CONCEPTO TÉCNICO No CT - 5092
Revisión de Estudio Particular de Respuesta Local de Amplificación de Ondas Sísmicas Artículo 7 - Decreto 193 de 2006

ENTIDAD SOLICITANTE:	Ing. José Joaquín Álvarez - Curaduría Urbana No.4
PROYECTO:	**EDIFICIO BEAMONTE**
LOCALIDAD:	11 Suba
UPZ:	24 Niza
BARRIO:	San José del Prado
CHIP	AAA0119RWFT
DIRECCIÓN:	Calle 137 No.55A-65
TIPO DE RIESGO:	Sísmico
EJECUTOR:	JEOPROBE Ltda.
FECHA DE EMISIÓN:	Diciembre 21 de 2007

El presente concepto técnico corresponde a la **segunda** revisión realizada por la Dirección de Prevención y Atención de Emergencias, del informe *"Asesoría Geotécnica y Sismológica para la Evaluación de la Amenaza Sísmica local del Proyecto Calle 137 con Carrera 56A"* elaborado por el Ing. Jorge Alberto Rodríguez, a construirse en el predio ubicado en la Calle 137 No.55A-65. El cual fue radicado el 12 de Septiembre de 2007 mediante oficio ER-12156, por el Ing. José Joaquín Álvarez de la Curaduría Urbana No.4, remitido como estudio sísmico local en cumplimiento a lo estipulado en el Decreto 193 de 2006 y del oficio aclaratorio ER16516 de Diciembre 06 de 2007.

Figura 2. Espectro de diseño recomendado del proyecto Beamonte.

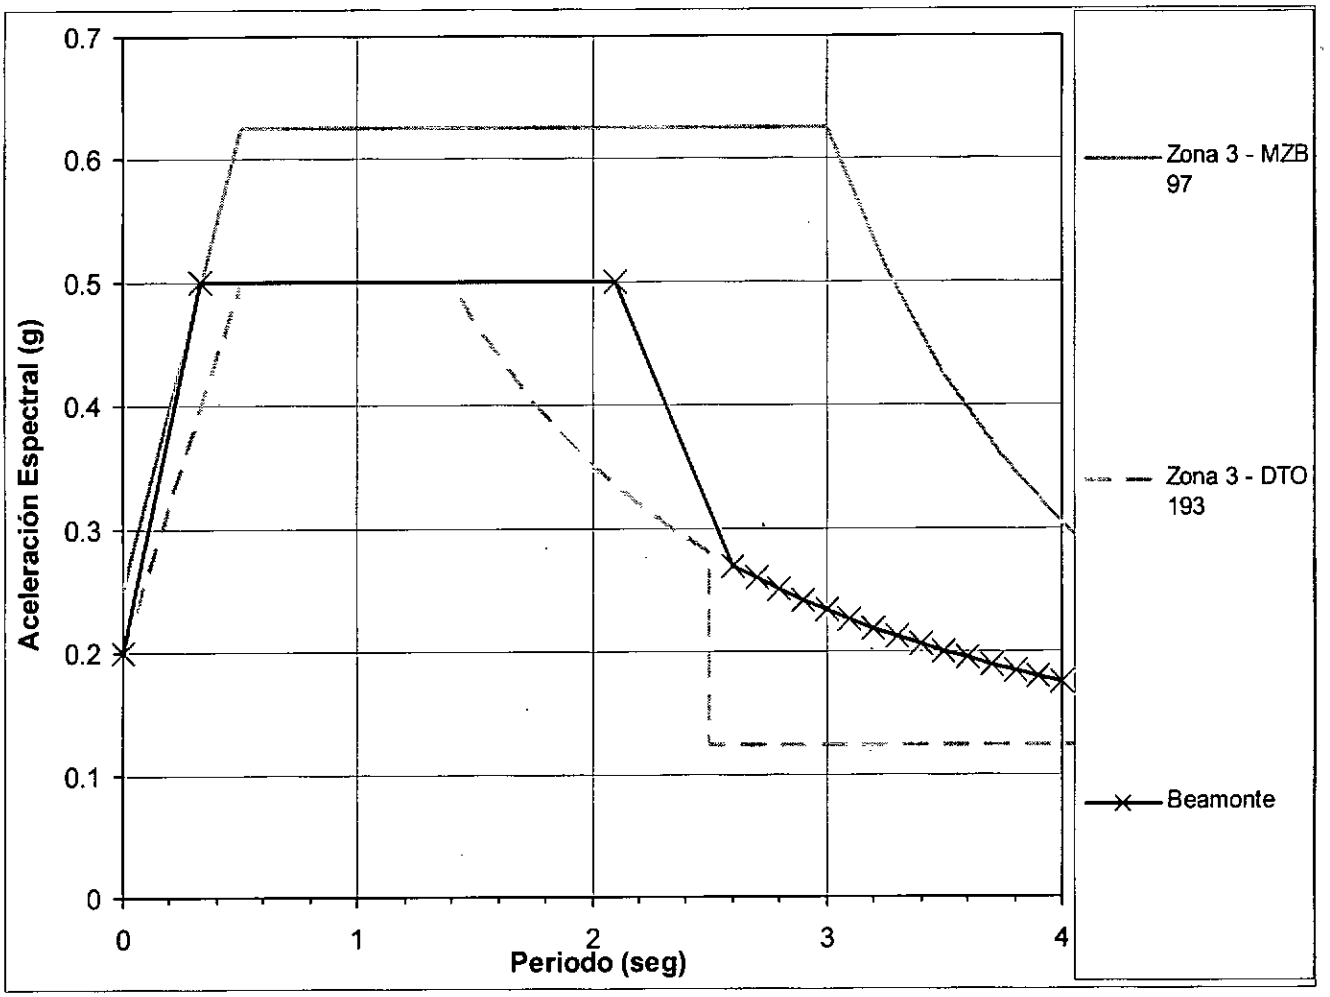
Sin embargo, es necesario que el consultor revise el espectro propuesto para los periodos comprendidos entre los 1.7 y los 2.45 segundos ya que los espectros de respuesta obtenidos mediante las modelaciones para la fuente lejana superan ampliamente el valor recomendado. Es bueno recordar que el espectro de respuesta obtenido mediante un estudio de respuesta local corresponde al sitio del estudio y no tiene en cuenta el tipo de estructura que será construida.

5.8 Para todas las zonas, el espectro de diseño obtenido no puede ser menor que el espectro mínimo establecido para cada zona en la Microzonificación Sísmica de Bogotá.

Con base en los resultados de la modelación y acatando la observación dada en el numeral 4.8, el consultor recomienda utilizar como espectro de diseño el mostrado en el oficio aclaratorio ER16516 de Diciembre 06 de 2007, el cual es diferente al espectro inicialmente propuesto para los periodos comprendidos entre 1.7 y 2.45 segundos, tal como se presenta en la Figura 2 del presente concepto.

El espectro propuesto inicia con un valor de Sa de 0.2 g, ascendiendo linealmente hasta un valor de Sa de 0.5 g en 0.33 segundos, donde continua con este valor de Sa hasta 2.1 segundos, donde desciende linealmente hasta 0.334 g en 2.4 segundos donde toma los valores de espectro mínimo de la Zona 3 dados en el decreto 193 de 2006.

El estudio CUMPLE con este requerimiento.
